Avis de l'association L'Hay en Transition sur le projet de déplacement du marché de Locarno sur le square Léon Jouhaux

Cette note met en avant les inquiétudes de l'association sur les risques urbanistiques, environnementaux, sociaux et économiques potentiels engendrés par le déplacement du marché Locarno vers le square Léon Jouhaux, site autrefois du marché forain. Notre analyse s'articule autour des aspects suivants :

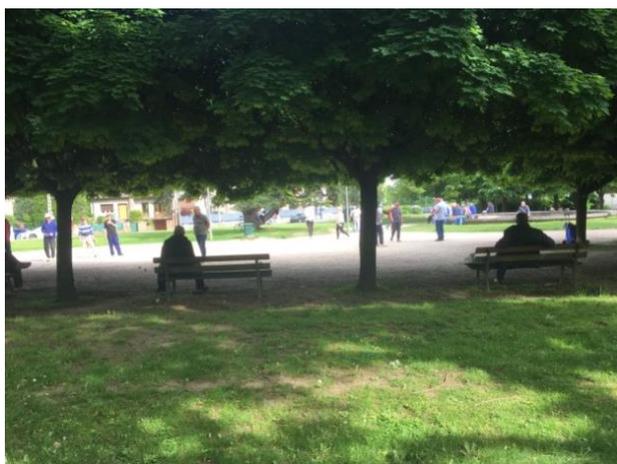
- Une absence de définition de la **gestion des déchets sur site issue de l'activité du marché Locarno**, activité qui génère de très nombreux déchets journaliers qui pourrait, mal gérée, porter atteinte à la qualité paysagère du secteur et renforcer les nuisances visuelles et olfactives pour les secteurs habités avoisinants.

- L'impact du projet sera très fort sur la qualité de l'offre en espaces verts et paysagère du secteur, et ce malgré un cadre de vie déjà très minéral du quartier
- Les risques potentiels majeurs du projet sont donc :
 - L'atteinte à la biodiversité locale qui pourrait se composer d'habitats accueillant déjà ou susceptibles d'accueillir certaines espèces animales et végétales menacées sur l'ensemble du territoire francilien ;
 - La création d'un nouvel îlot de chaleur, après celui du cœur de ville.
